Guatemala 20 de febrero de 2014

ASUNTO: Informe del Resultado de la Inspección Técnica al Derecho Minero ESCOBAL, la cual se llevó a cabo los días 02 al 06 de diciembre de 2013, de acuerdo a la programación establecida.

Imagen 04. Túnel con mucha presencia de agua, donde falta canalización, la cual se ha solicitado en otras ocasiones.

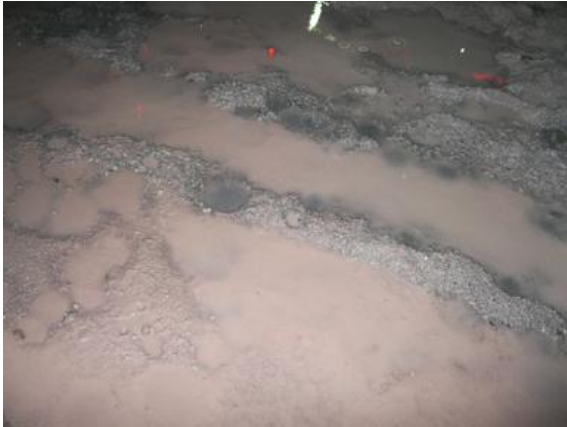
Se reitera la necesidad de canalizar las aguas y enviarlas a los sumideros para evitar que esta circule por todo lo largo del piso del túnel y lo pueda deteriorar causando accidentes.

Imagen 16. Nicho o refugio de seguridad.

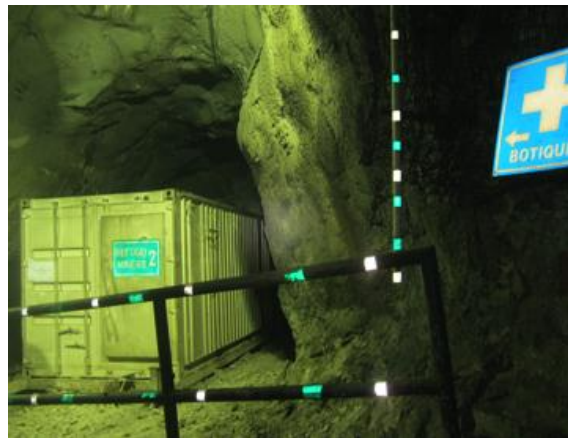
Cuando instalaron estos nichos de seguridad se recomendó que se ventilaran ya que presentaban un olor a pintura penetrante y en esta visita no se observaron cambios al respecto, por lo que se ratificó la recomendación en campo para que se tomen las acciones necesarias y corregir dicha situación.

Se recomienda la construcción y buen servicio de estos nichos de seguridad, el cual servirá como área de protección de los trabajadores en casos de emergencias.
